## Rapport de visite de l'inspection des installations classées

Référence : UID4243-DSSP-018-0284/TD

Nom et adresse de l'établissement contrôlé	Codes DREAL
<b>Établissement :</b> <a href="#">NEXTER Systems</a> 34, boulevard de Valmy – BP 504 42 328 – ROANNE Cedex	S3IC <b>061-07781</b> Priorité DREAL <input type="checkbox"/> PN <input checked="" type="checkbox"/> PR <input type="checkbox"/> SP <input type="checkbox"/> Autre Régime <input checked="" type="checkbox"/> A <input type="checkbox"/> E <input type="checkbox"/> D <input type="checkbox"/> NC SEVESO <input type="checkbox"/> HAUT <input type="checkbox"/> BAS
<b>Siège social :</b> Idem établissement

- Conditions de réhabilitation de la zone de stockage de déchets Nord
- Devenir de la zone de stockage des déchets Sud-Ouest
- Venting

Figure 1 : Périmètre d'étude

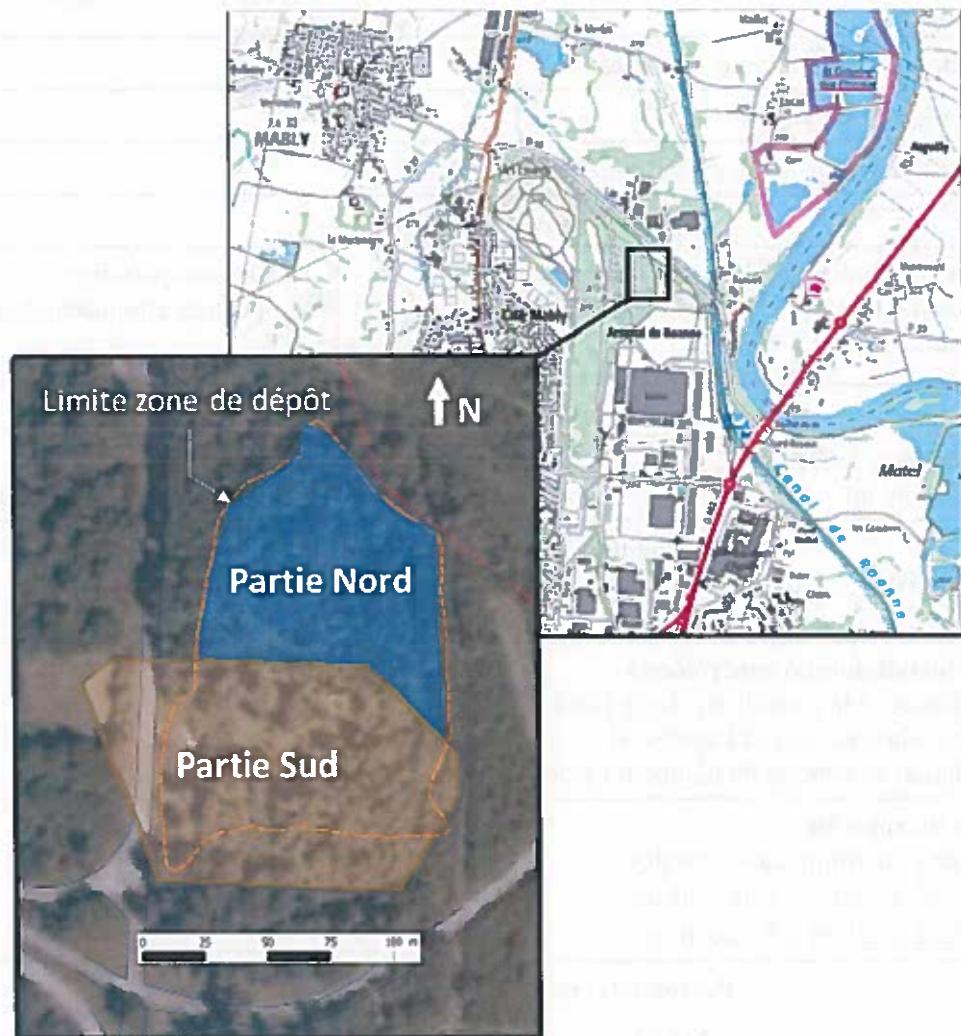
La partie Nord, quasiment non polluée en COHV, sera mise en remblai sur la partie Sud avant d'être comblée par des déchets inertes. La partie Sud sera confinée en surface par la pose d'une géomembrane, latéralement par un écran peu perméable qui viendra s'ancrer dans une couche d'argile limoneuse peu perméable<sup>2</sup>.

Figure 2 : Schéma de principe (AVP [3])

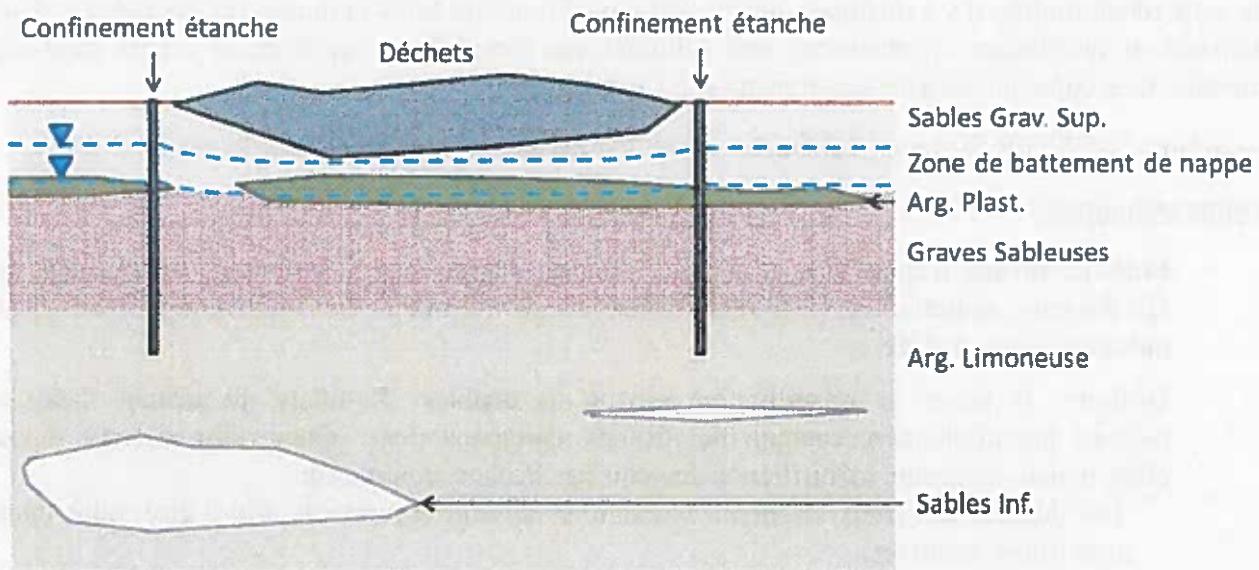
- **Gestion des eaux de fonds de fouille :** les eaux de ruissellement et d'exhaure recueillies en fond de fouille sont prévues d'être traitées en respectant les concentrations maximales de l'arrêté préfectoral applicable à l'établissement<sup>5</sup>. Cette proposition<sup>6</sup> n'est pas adaptée aux différents polluants relargués par la zone de stockage puisque l'arrêté préfectoral de l'établissement ne réglemente pas le rejet des COHV, hydrocarbures, BTEX... Une nouvelle proposition doit être faite par l'exploitant.

L'ambiguïté sur les décisions à prendre en fonction des résultats des mesures doit être levée. Les objectifs de dépollution à atteindre en bord et fond de fouille doivent prendre en compte le fond géochimique local, anthropique ainsi que les risques sanitaires. Concernant la mise en remblai des terres excavées de la partie Nord vers la partie Sud, les travaux pourront utilement s'appuyer sur le guide<sup>8</sup> établi en application de la note ministérielle<sup>9</sup> du 25 avril 2017.
